RESPUESTA A CONSULTAS REALIZADAS POR EMPRESAS

LICITACION ABREVIADA 11/22

SUMINISTRO Y COLOCACION DE MOBILIARIO DE LABORATORIO PARA LA NUEVA SEDE DE LA DIRECCION NACIONAL DE POLICIA CIENTIFICA

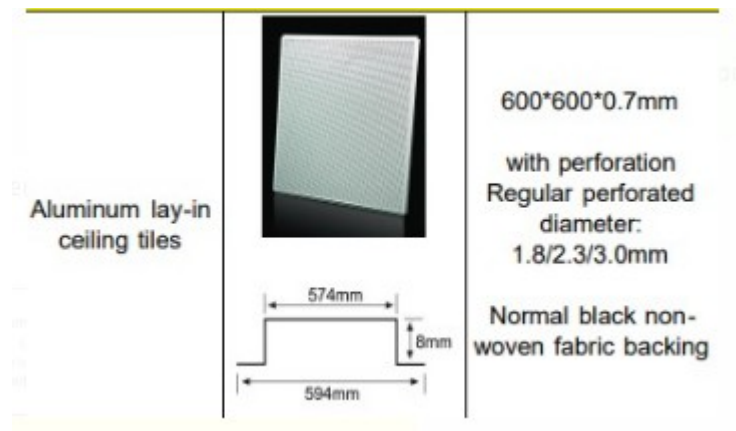
3. Qué modelo y color de plaqueta se cotiza para los tomacorrientes y datos?

R: No hay requerimientos específicos al respecto.
